# AMÉNAGEMENT DE L'ÉCHANGEUR DE CORBEVILLE

# Dossier d'Enquête Préalable à la Déclaration d'Utilité Publique

Pièce E - Bilan des actions de concertation et synthèse des avis émis

échangeur actuel

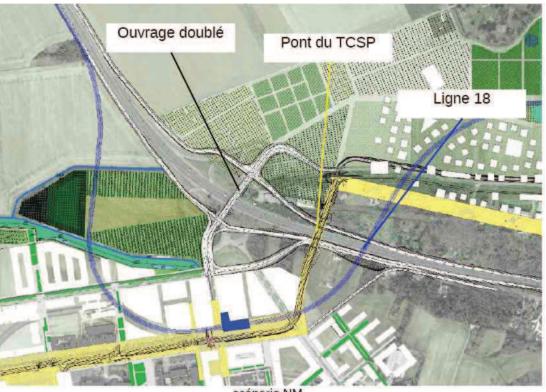
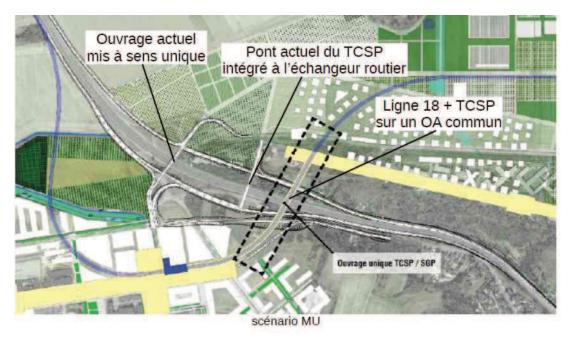
L'échangeur actuel est un échangeur de type « lunettes », avec un giratoire de part et d'autres de la RN118 pour assurer les échanges avec la voirie locale. Un ouvrage de franchissement de la RN118 à 2x1 voie relie les 2 giratoires (voie portée, RD128). Les bretelles d'entrée et de sortie de la RN118 sur les giratoires présentent une géométrie très courte, dérogatoire à l'ICTAVRU.

Les simulations de trafic présentées dans le dossier montrent une aggravation de la saturation de l'échangeur actuel dès le 1er horizon d'aménagement du Sud du plateau (2018), entraînant des remontées de file sur la RN118.

4. ANNEXE 2 - ANALYSE IMPACTS PROJET AVEC MODIFICATION DE LA VITESSE DE REFERENCE

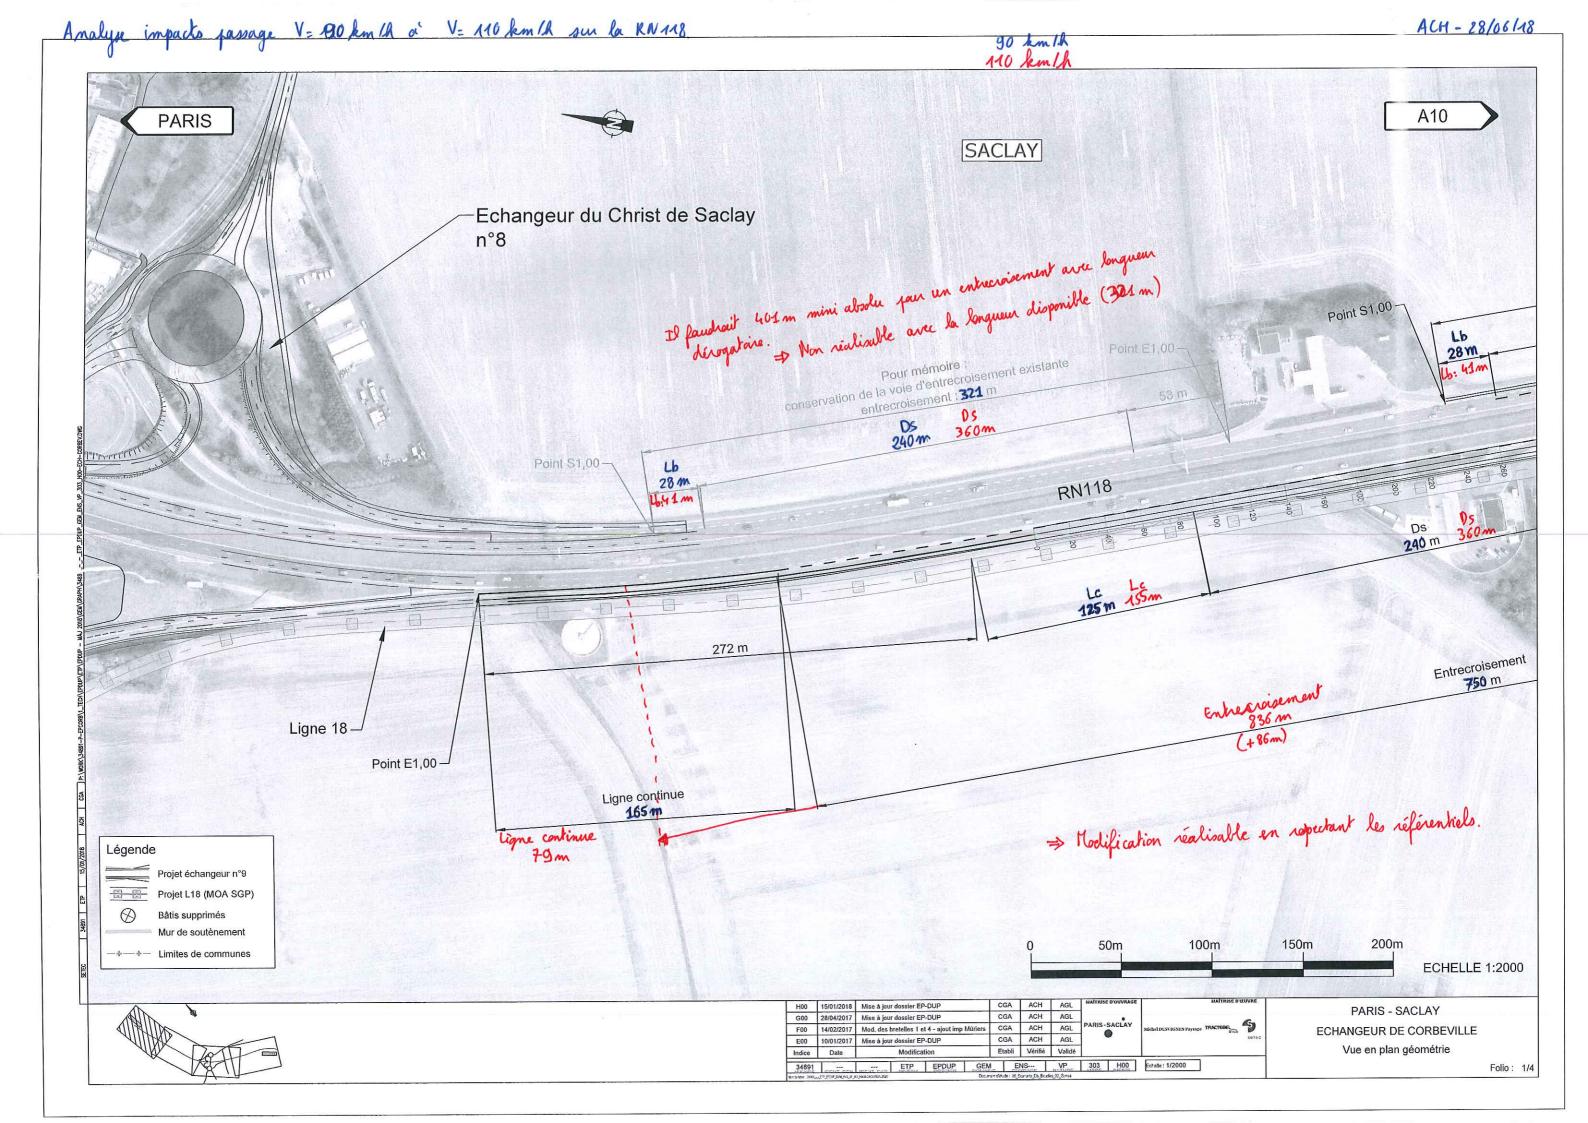
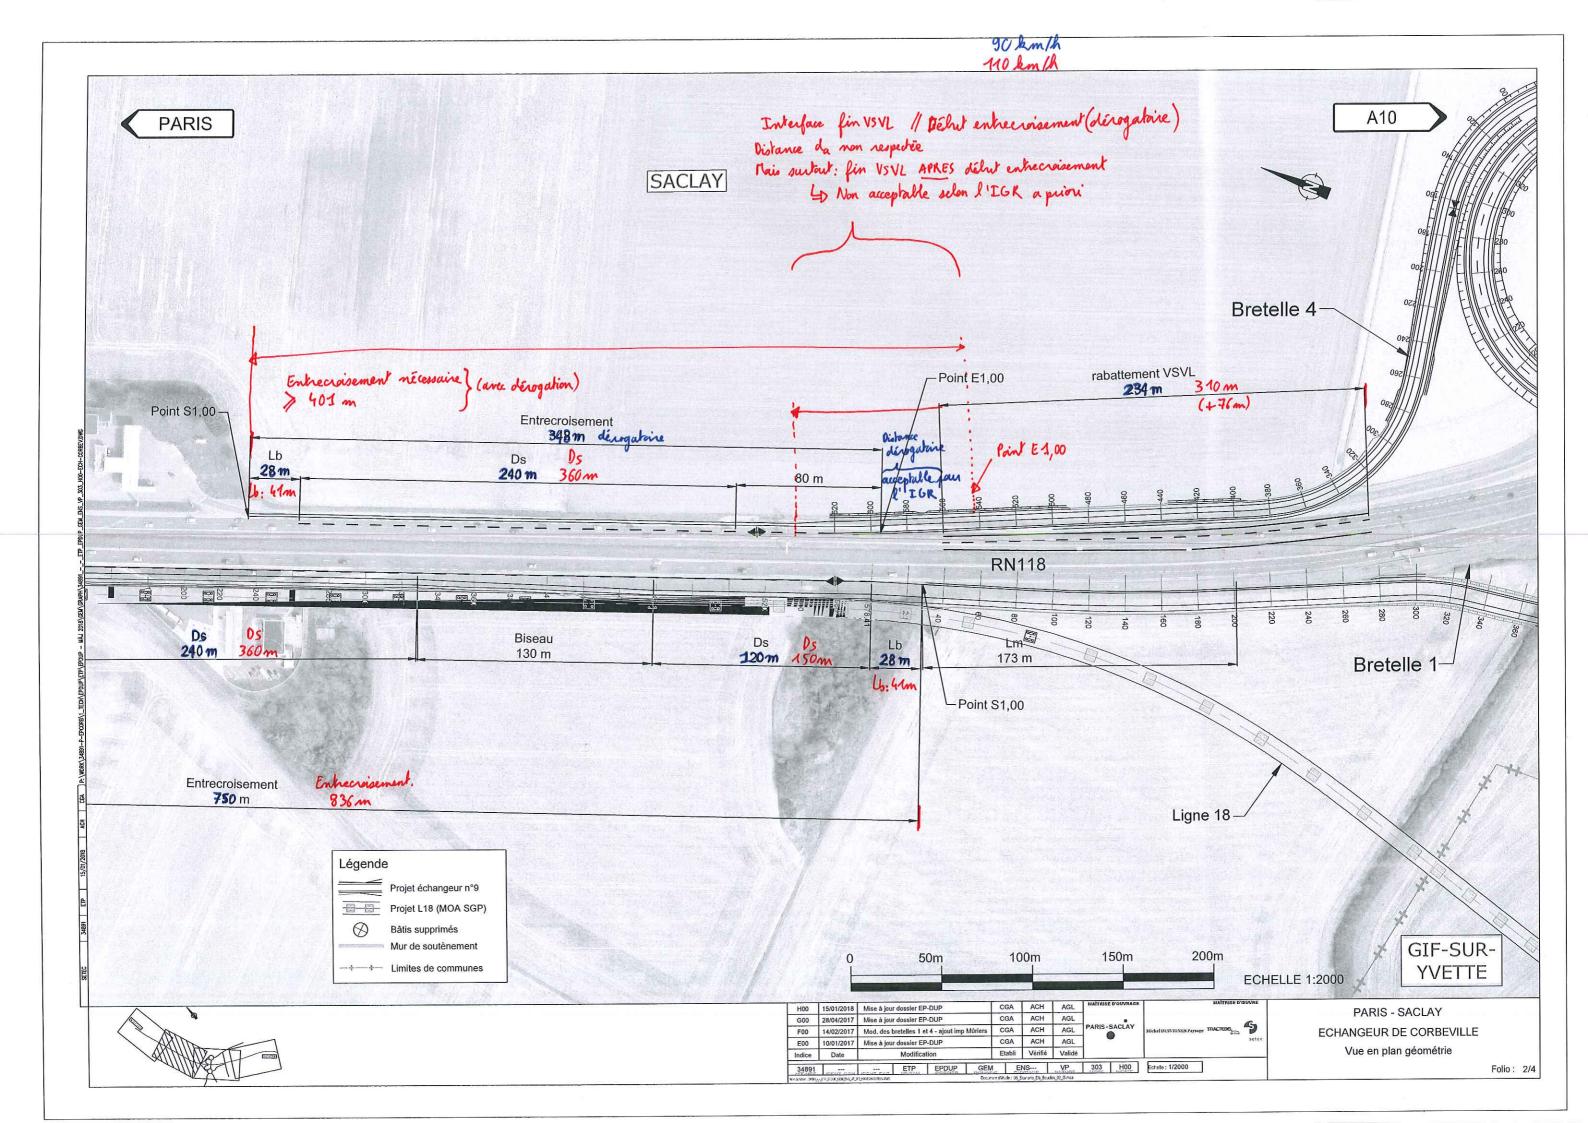
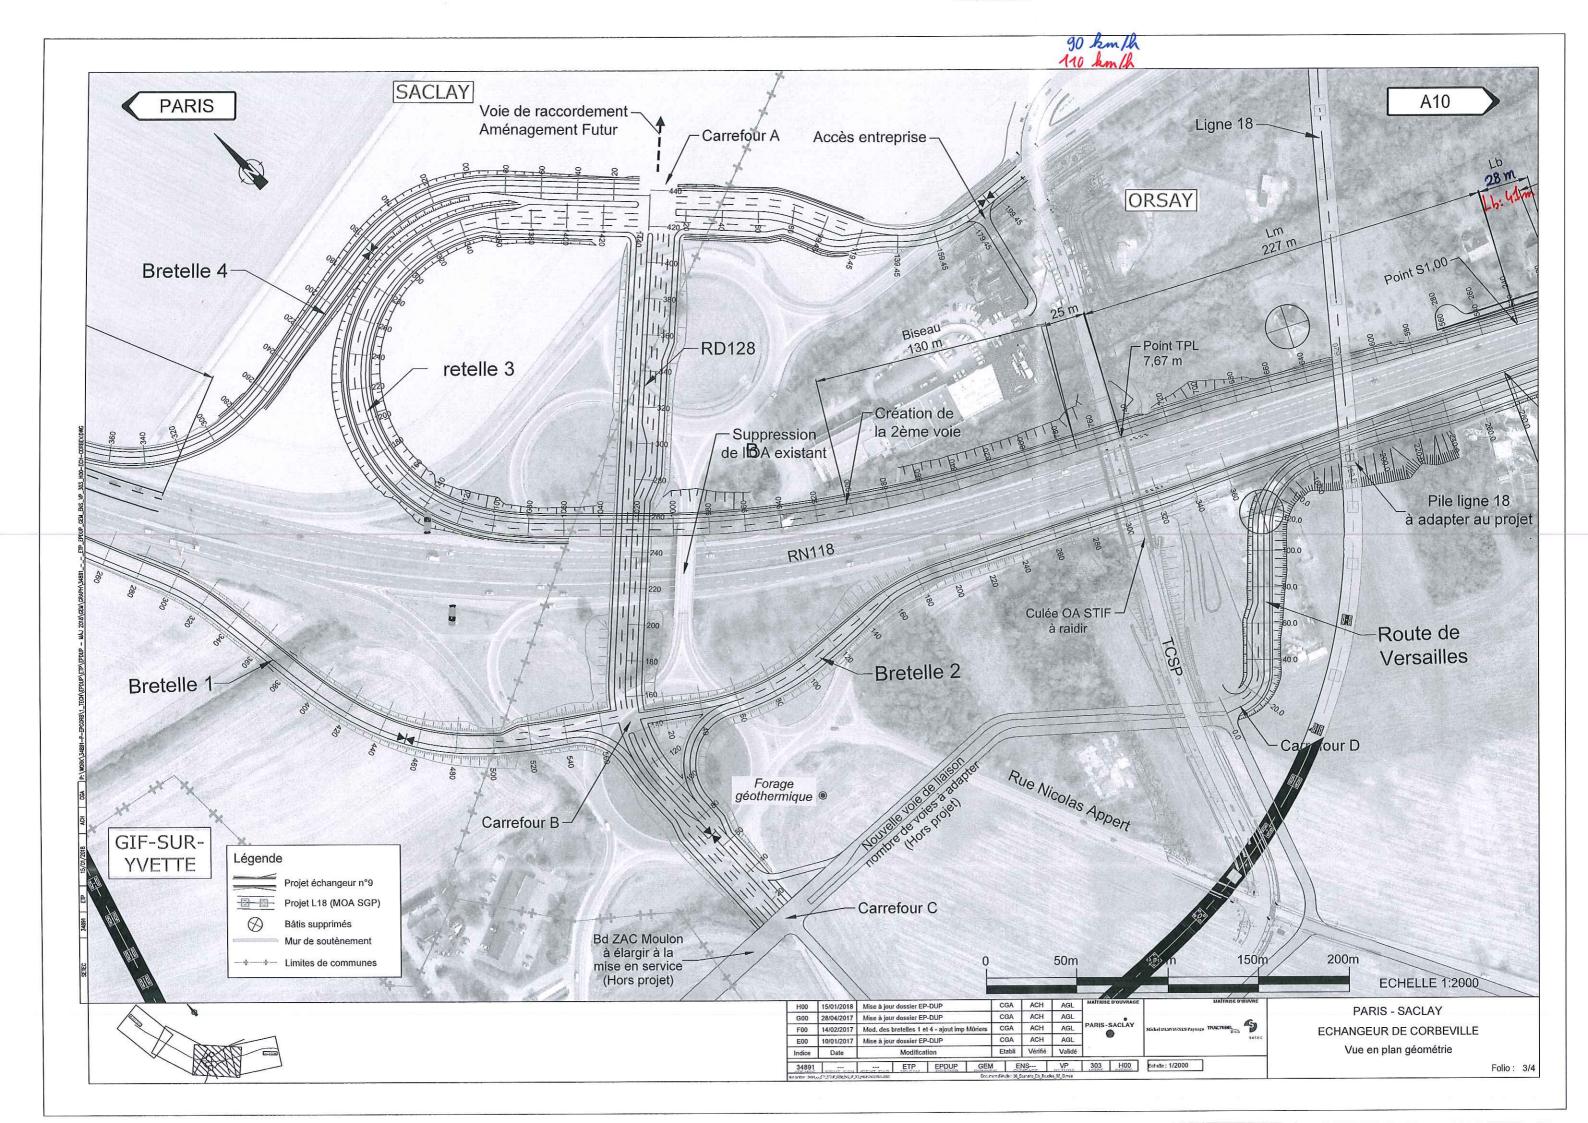
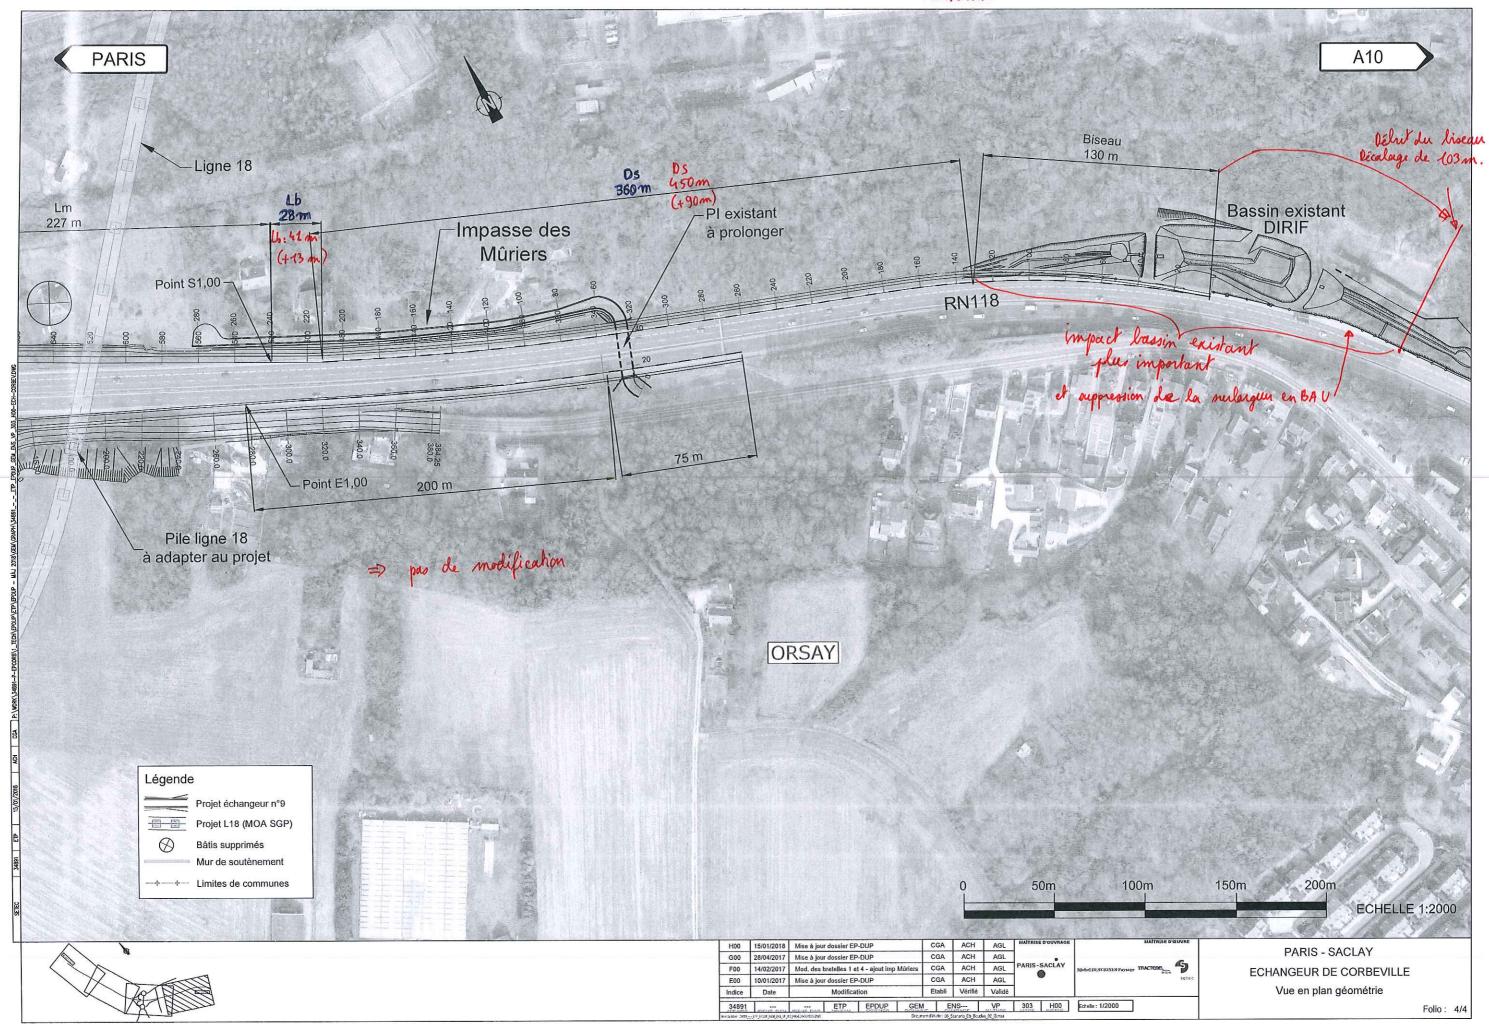
Le schéma de l'annexe 2 présente les modifications suivantes :

Pour conclure, la mise en place d'une vitesse de référence à 110 km/h est réalisable sur les bretelles de sortie et sur la bretelle d'entrée vers A10, mais a un impact fort sur la bretelle d'entrée vers Paris (forte interface avec la fin de la VSVL).
